ZONA OMOGENEA OLBIA-TEMPIO
SETTORE 9 – SVILUPPO E AMBIENTE NORD EST

**Oggetto: Pratica SUAPE FSOLRD47A24G015J-24052019-1124 – Cantiere Navale FOIS Leonardo –
Parere favorevole**

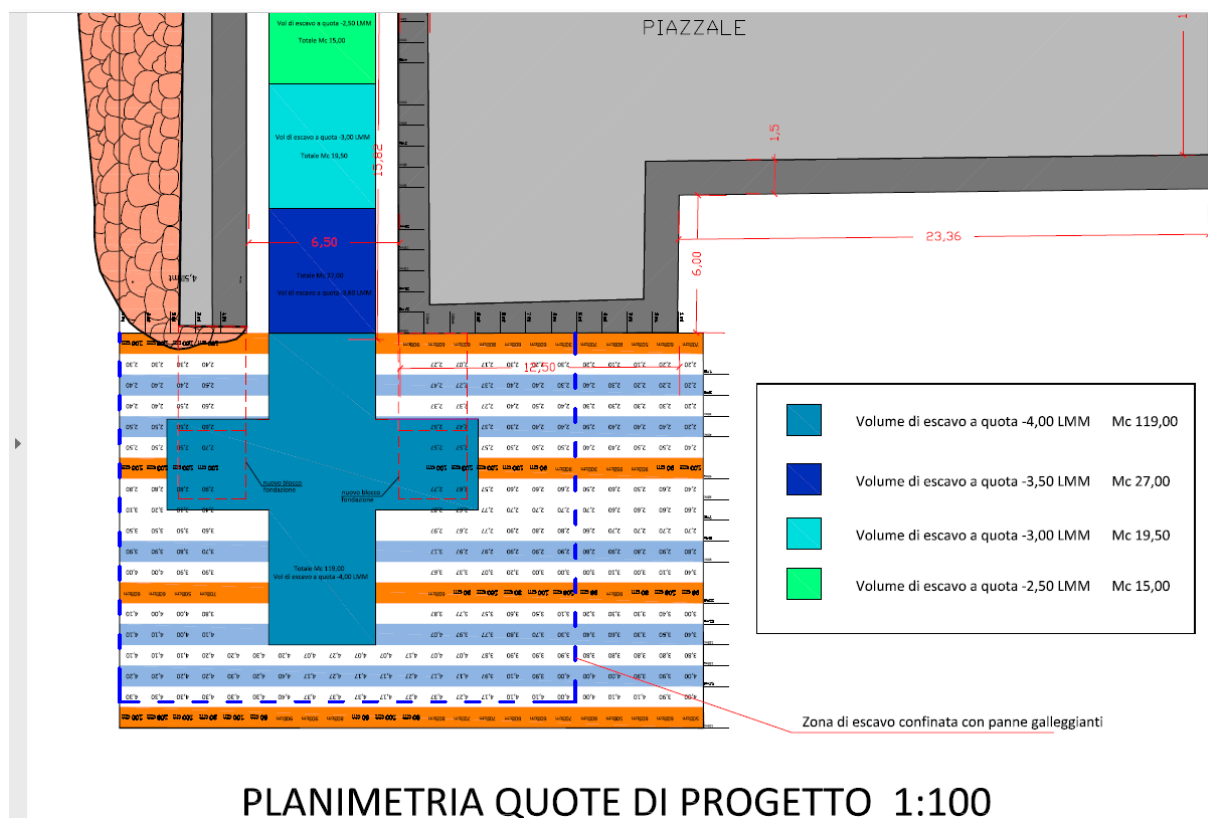
Dal Piano di monitoraggio marino-costiero si evince che

1. il sistema di monitoraggio proposto è articolato in tre transetti (T1, T2 e T3) che individuano un'area quadrata di 100 metri di lato, in linea sulla direttrice dello scalo. I transetti sono tracciati a distanza di 50 metri uno dall'altro e sui quali sono fissati i punti di campionamento (P1....P6)

Il confinamento del sito, atto ad evitare dispersioni durante la movimentazione del materiale litoide e l'esecuzione dei getti di calcestruzzo, sarà realizzato mediante panne galleggianti munite di "gonna" fino al fondale, come da Tav. 3A (vedi schema grafico di seguito riportato):

- 1) la data di inizio lavori, il nominativo del Direttore Lavori ed un suo recapito telefonico e PEC, dovranno essere comunicati agli enti interessati, con almeno 5 giorni lavorativi di anticipo.
- 2) dovrà essere implementato un sistema di controllo visivo dell'efficacia del sistema di contenimento; in caso di inefficacia la DL dovrà disporre l'immediata sospensione dei lavori e darne comunicazione agli enti di controllo.
- 3) al termine dei lavori il report dei controlli dovrà essere trasmesso agli enti interessati;
